修改通知

建设单位		福泉市公安局	
CLIENT			
项目名称	福泉市公安局警务技能训练基地300米六跑道训练场项目		
PROJECT			
子项名称	休息廊 1、2 ； 卫生间；300 米六跑道训练场		
SUB-PROJECT			
图名	修改通知		
DRAWING TITLE			
图号	修改1	设计阶段	施工
DRAWING NO.		DES. STAGE	
工程号	2024-05-10-04	日期	2025. 1
PROJECT NO.		DATE

台阶平面示意 1:50

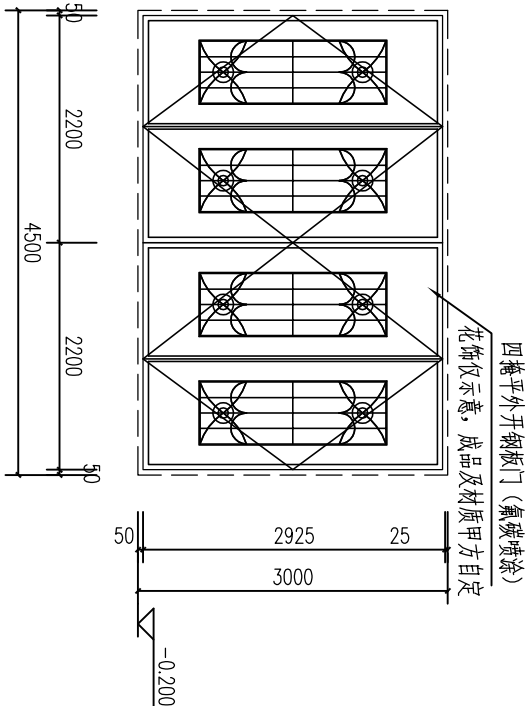
按甲方要求，本项目增加室外台阶及钢板门。具体详下图示，未尽说明按相关国家标准执行。

- 注：本台阶水平线轴中点与主席台中点正对
- 台阶构造做法：
- a. 30厚大理石（磨面防滑）面层，稀水泥浆铺浆
- b. 30厚DS M15砂浆（1:3干硬性水泥砂浆）粘结层；素素水泥
- c. 素素水泥
- d. 300厚站结10~40碎石垫层M5砂浆（M5混合砂浆）或
- 300厚3:7灰土分层夯实，高出面层100
- e. 压光铺土
- 不锈钢栏杆，样式详见 22J403-1 ④

GM4530立面示意 1:50

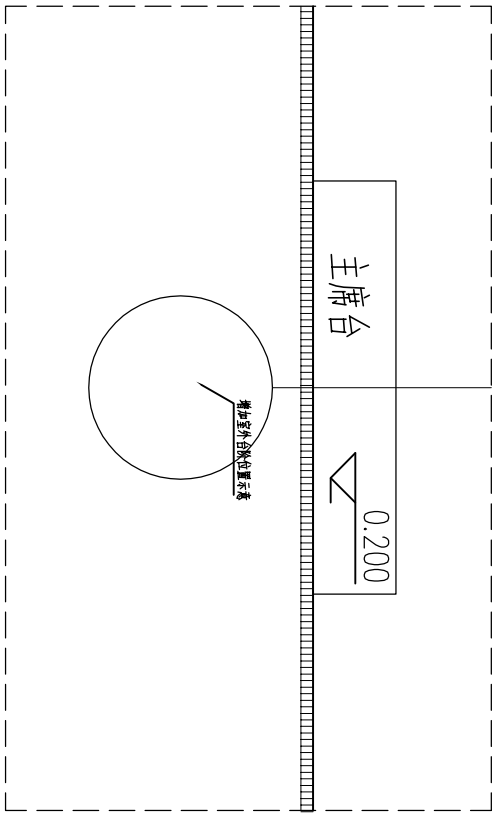
- 注：本门设于地块东北角围墙线上，具体位置甲方现场确认
- 大门需牢固安装且墙或构筑物上，牢固件需作预埋（满焊焊接）
